Anlage A3.21

Baumaßnahme: **Elektrifizierung der AKN - Strecke A1**
 S21 Eidelstedt - Kaltenkirchen
 Planfeststellungsabschnitt 2: Landesgrenze FHH / SH - Kaltenkirchen
 km 11,1+26 - km 34,50+00

Planinhalt: **Lageplan zur Planfeststellung**
 gem. § 18 AEG
 km 21,0 - 21,6
 Gemarkung Quickborn

| Maßstab: | 1: 500 | | | | | Plannummer: SE15037-GP-251-a |

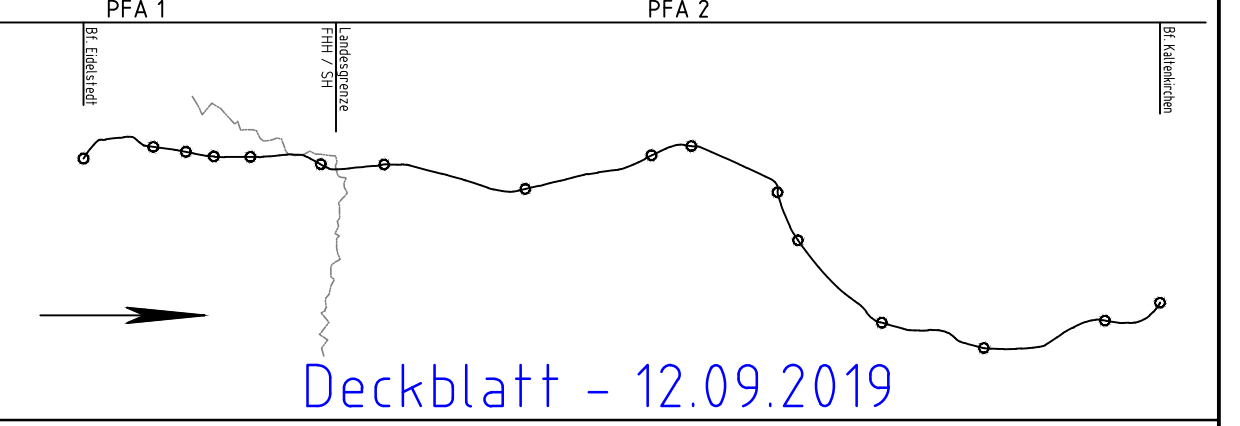
| a | Vorhandene und neue Drainageröhre östlich des neuen Gleises ca. km 21,1+60 bis km 21,3+35 ergänzt. Neuen Schacht ca. km 21,3+36 ergänzt. Signalfeststellungsstelle geändert. Planfeststellungsgrenze geändert bei Mast Nr. 1322, 1326, 1328, 1330, 1332, 1334 und 1336, sowie zwischen den Masten Nr. 1322 und 1336 westlich der Gleise. | 12.09.2019 | Klar |
